茨城県原子力安全対策委員会
東海第二発電所
安全性検討ワーキングチーム(第21回)
ご説明資料

委員からの指摘事項等を踏まえた論点及び 県民意見を踏まえた論点への説明

2022年7月29日

日本原子力発電株式会社

構造概要図(イメージ図)

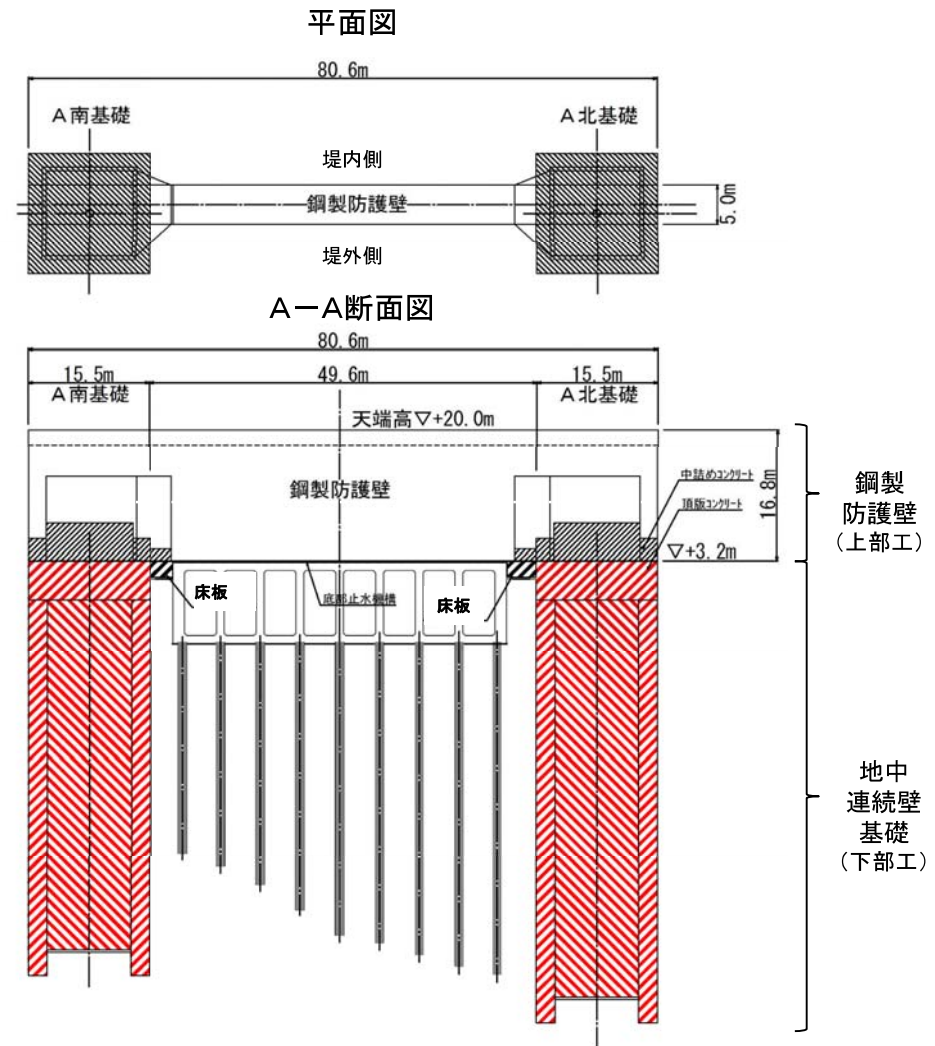
見直し後の防潮堤の構造は具体的にどのようなものか。幅何mかの壁をつなげる構造か。また，控え壁は設けないのか。

鋼製の防護壁について，幅が相当あるので，水圧が相当かかり変形したりすると思うが，詳細な設計情報がないので，構造，厚さ，ディメンジョン関係が分かるように説明すること。

- 鋼製防護壁は、幅約81 m、高さ約17 m、奥行き約5 mの鋼製の構造物であり、幅約50 mの取水構造物を横断して設置する。
- 鋼製防護壁は鉛直及び水平方向に配置された鋼板で構成される鋼殻構造であり、施工性を考慮して分割したブロックの集合体として全体を構成する。
- 基礎部は、南北両側に配置した地中連続壁基礎にて構成され、津波荷重等を受ける鋼製防護壁を支持する。
- 鋼製防護壁と取水路の隙間には、止水機構を設置し、津波の流入を防止する。

鋼製防護壁の評価フロー
論点No.32-10

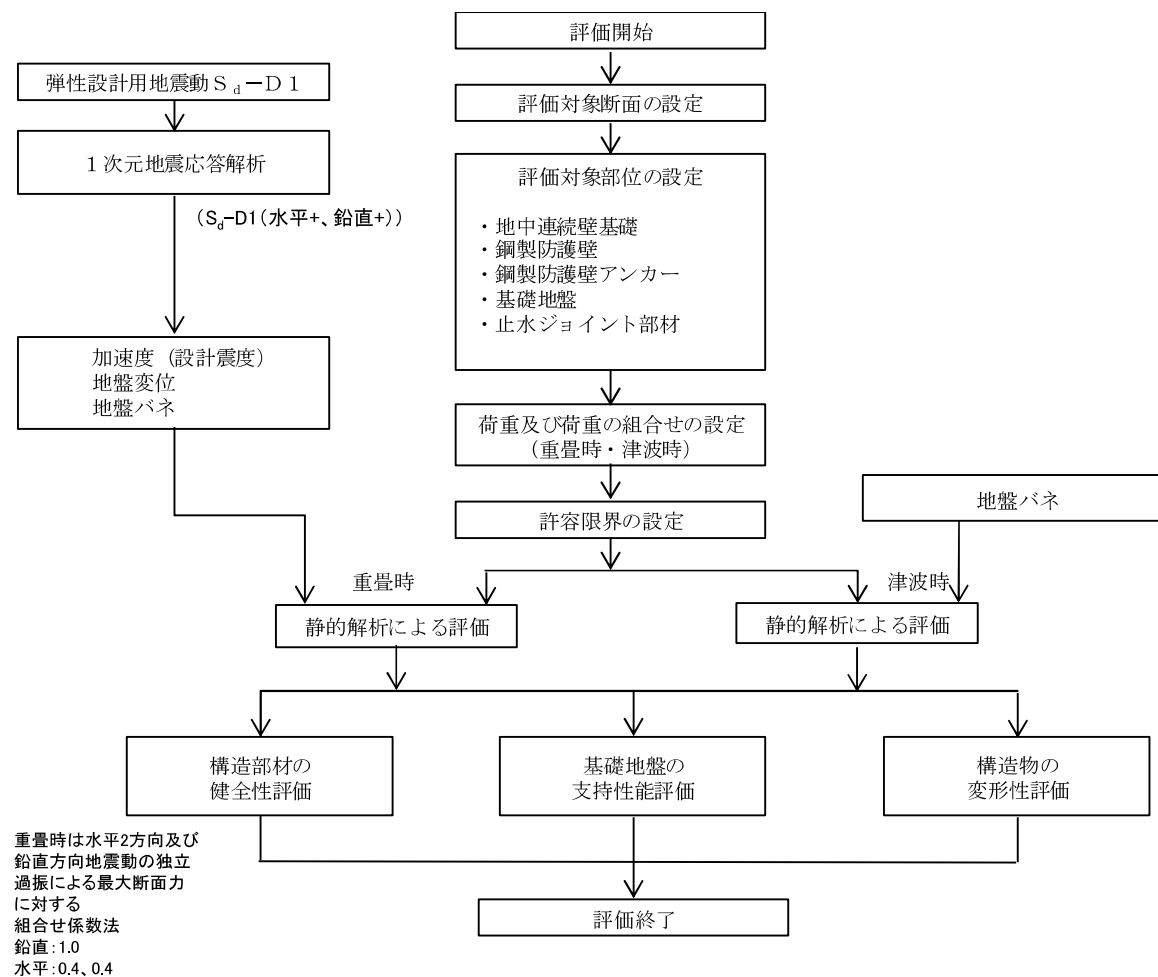
津波と漂流物とが同時に来たときに，鉄筋コンクリートの防潮壁と鋼製の防護壁とは両方とも概ね弾性範囲内にあったということか。

○鋼製防護壁の耐津波強度に係る評価フローを以下に示す。

鋼管杭鉄筋コンクリート防潮壁の詳細設計フロー
論点No.32-11

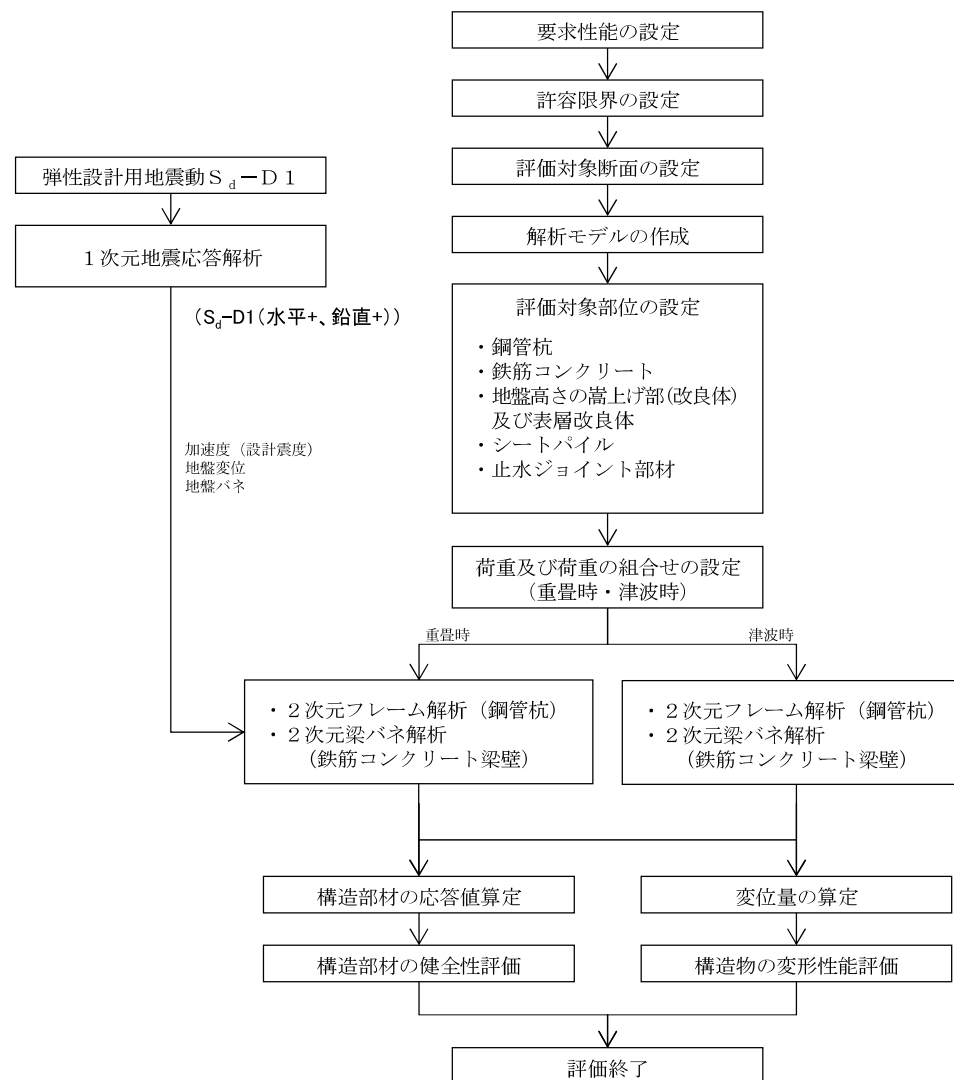
ただし、津波は、海面が横にそっくり押し寄せてくる力ですから、防潮堤の厚みに対する強度を十分もたせて、その辺の検討をお願いします。

○鋼管杭防潮堤の耐津波強度に係る評価フローを以下に示す。

黒い津波の発生メカニズム

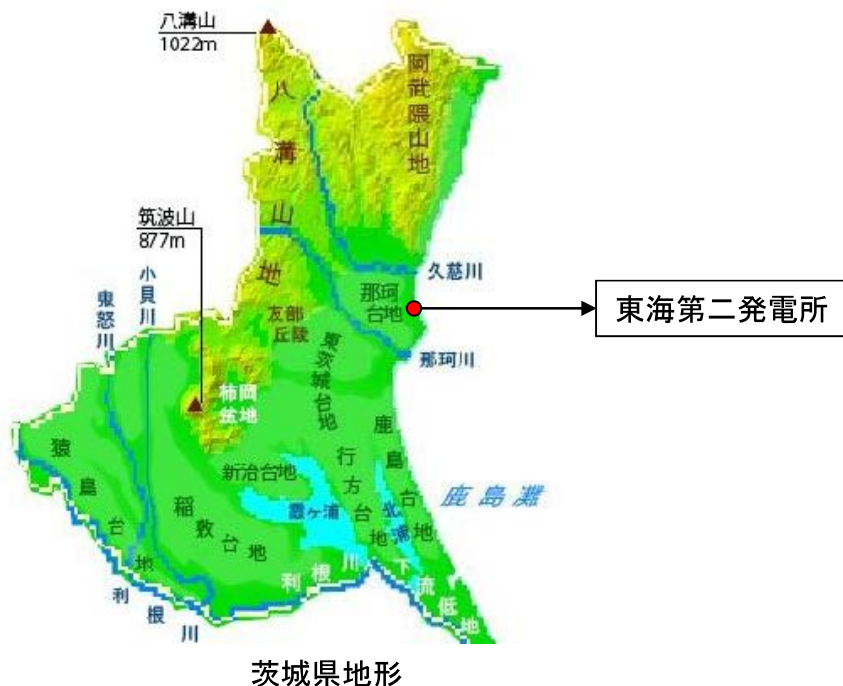
また、津波の衝撃力に関して、いわゆる海底汚泥などを含んだ「黒い津波」の威力が、正確に検討されているのか、も問題です。 P.19,20

- 陸側に入り込んだ湾のある地形では、海水の流れも緩く、河川から流入された土砂と有機物が海底に堆積されていく。
- 陸側に入り込んだ湾のある地形に津波遡上があると、波の力は行き場を失う。海底を掘り下げ、堆積しているヘドロを巻き上げる。
- ヘドロを巻き込んだ津波は、比重が高い。さらに摩擦抵抗により、後ろからの津波が乗り上げる。
- その結果、波が立ち上がり、威力を増すとされている。

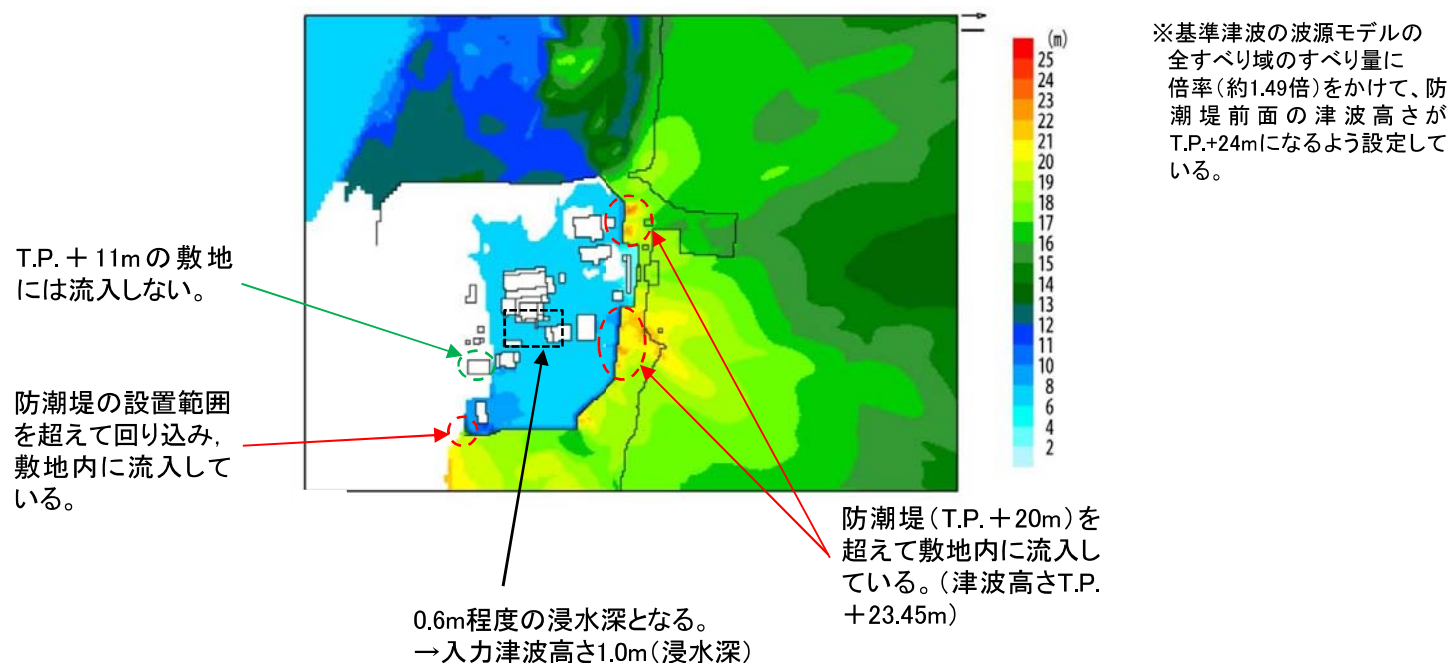
27ページの防潮堤をぐるっと囲む絵がありましたね。ここで海側と反対側の山側が防潮堤が切れているんですが、ここは敷地的に高くなるからいいよと、そういうことですか。宮城とか福島の津波のテレビの画面を見ますと、奥に入っていた津波が、戻るときにかなりのエネルギーで建物とかああいうものを壊しているんですね。だから、東海の場合も、津波が奥に入ったときに、戻す津波は構内に全部入ってしまうんじゃないかと。したがって、防潮堤をぐるっと取り囲むように、城の城壁のようにぐるっと取り囲むようにされたらいいんじゃないかと。

- 敷地に遡上する津波は、防潮堤を越えて敷地に流入する。
- 敷地に遡上する津波は、敷地南側から回り込み、敷地に流入する。
- 津波の防潮堤内側への越流及び回り込みにより、T.P.+8m以下の敷地に浸水して、重大事故等対処施設が設置される箇所(原子炉建屋南側)で0.6m程度の浸水深となる。
- 防潮堤内側に流入した津波に対して、津波が到達しない箇所に設備を設置するか、水密扉の設置等により建屋への流入を防止するといった対策をし、敷地に遡上する津波から防護している。

鋼管杭鉄筋コンクリート防潮壁の概念図

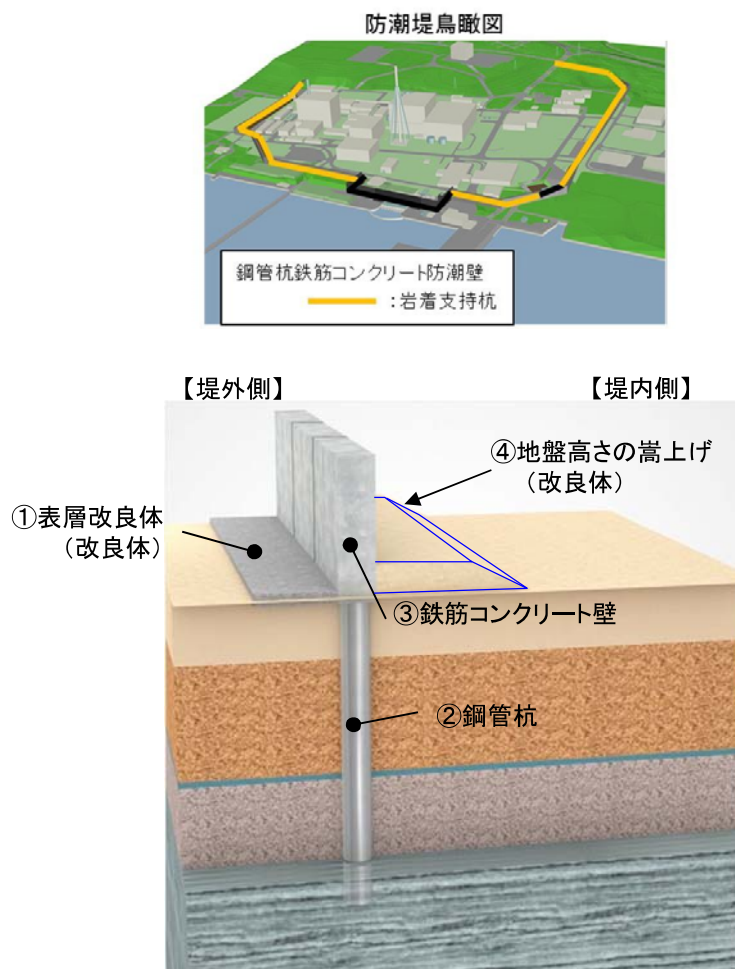
また、今回建設しようとしている直径2mほどの鋼管杭を連続して作り、それにコンクリートを巻き付けて厚さ2.4mほどの、まさに壁を1400m近くも作るというのですが、敷地の絶対的狭さの中で、完全な工事が可能なのか、検証されてもないという不安があります。 P.23,24

- 施工は、作業フローの通り、大きくは4つに区分される。
- ②鋼管杭設置工は、長尺の鋼管杭の置き場の確保や、複数の大型重機を用いた工事となることから最も大きな作業エリアを必要とする。

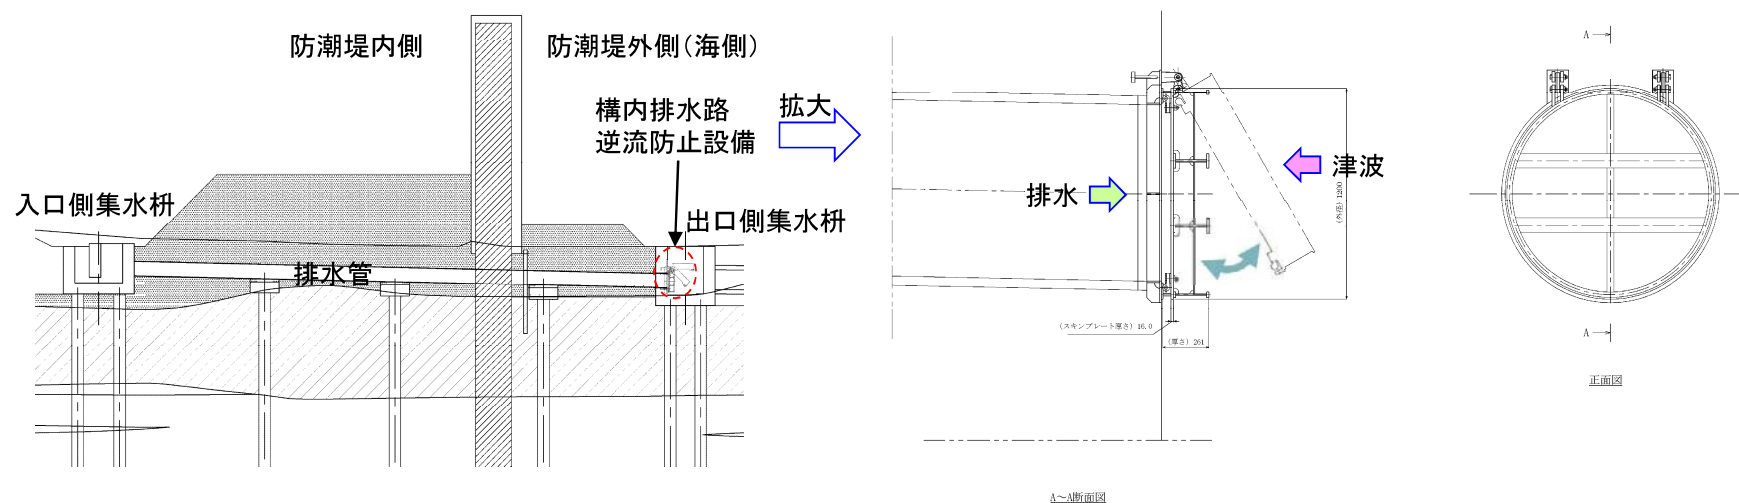
防潮壁については、海からの津波侵入防止効果の一面のみ説明されている。壁の追加設置で、現地はお椀のような構造になる。雨水が溜まりやすくなる。壁の追設に伴い、防潮と排水という一見矛盾する問題が出てくる。仮に、台風大雨時の大地震、带状降雨時の大地震を想定した場合、

- ・津波の圧力で構内排水路の逆流防止設備は閉じた状態となる。
- ・敷地内雨水は排出先が無くなり、敷地内の浸水レベルは上昇する。
- ・降雨量に比例して、敷地内浸水レベルは、より高くなると予想される。

大雨を想定した排水機能、能力が必要と思われる。 関連:Q10

- 防潮堤内の雨水は、入口側集水枡に集められ、防潮堤下部に埋設された排水管により防潮堤外に導かれ、出口側集水枡を経由して、海に排水している。
- 出口側集水枡には、防潮堤内の入口側集水枡に溜まった雨水等の水圧で開、防潮堤外の津波の水圧で閉となる構造の構内排水路逆流防止設備を設置し、排水路から津波が流入することを防止している。
- 津波が襲来した場合には、構内排水路逆流防止設備が閉となり排水できない状況となる。しかし、津波は押し波と引き波が繰り返されることから閉となるのは一時的な状況であり、日最大降水量81.7mm/hに対して降水量127.5mm/hを排水できるよう余裕を持った設計であるため、十分な雨水の排水性は確保できる。

東海第二発電所における津波襲来時対応(具体的な避難・移動方法)

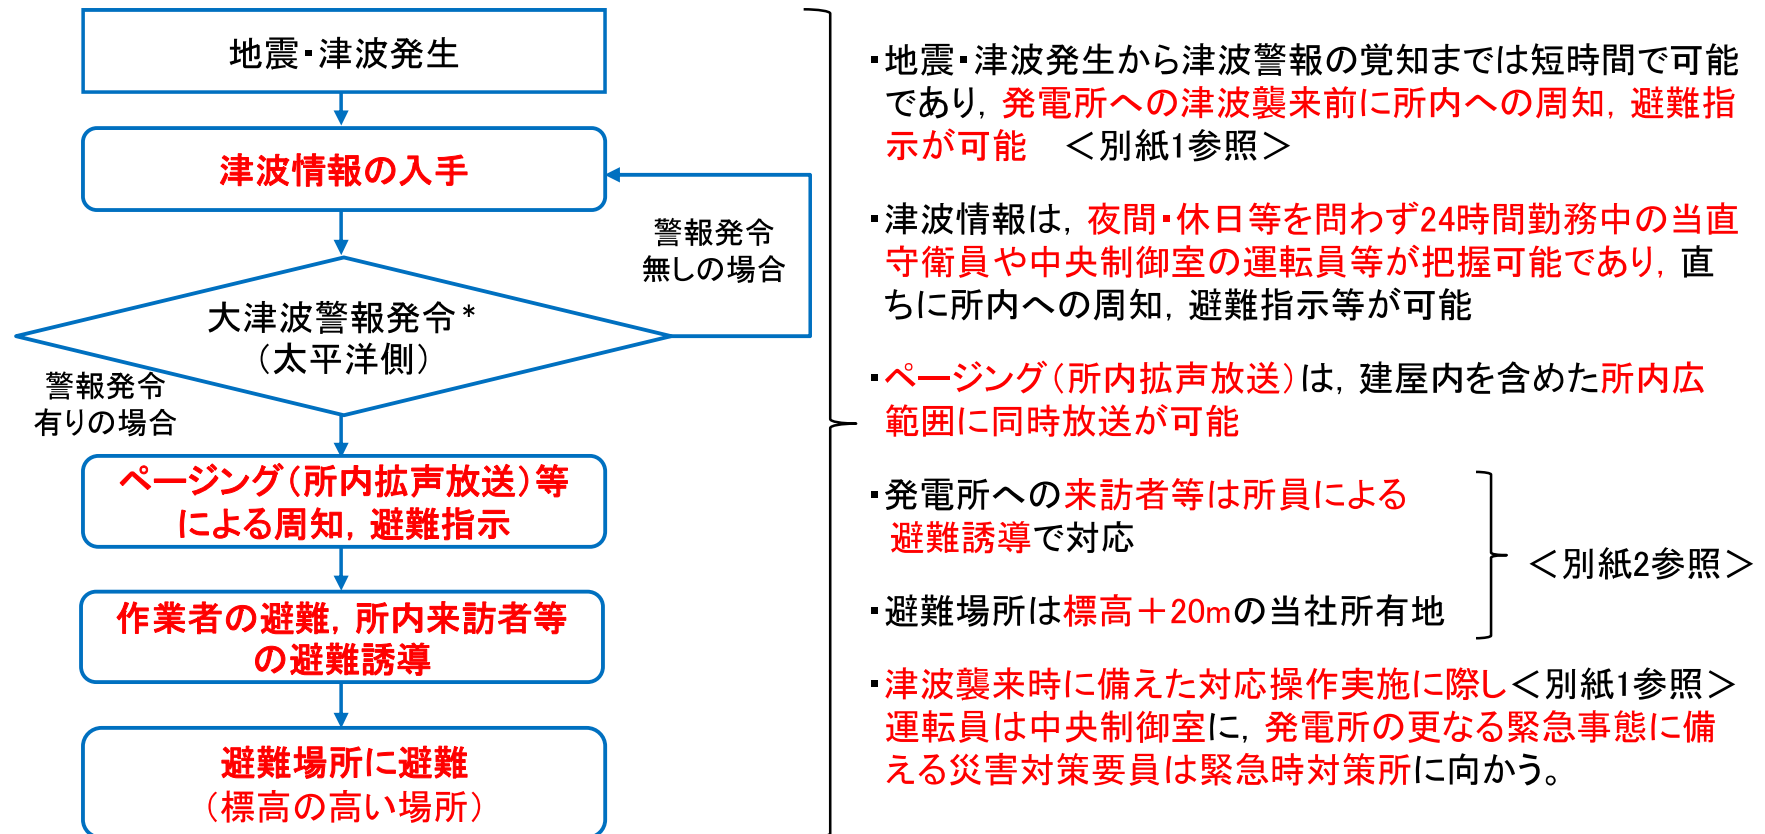
基準津波のような大津波が襲来するような場合に、作業員の対処と避難をどのように考えているか。

- 発電所に津波が襲来する恐れを覚知した場合、**人命を最優先として避難活動**を行う。
この際に、**発電所の非常時対応業務への関係の有無**に応じて、避難及び移動先を分ける。
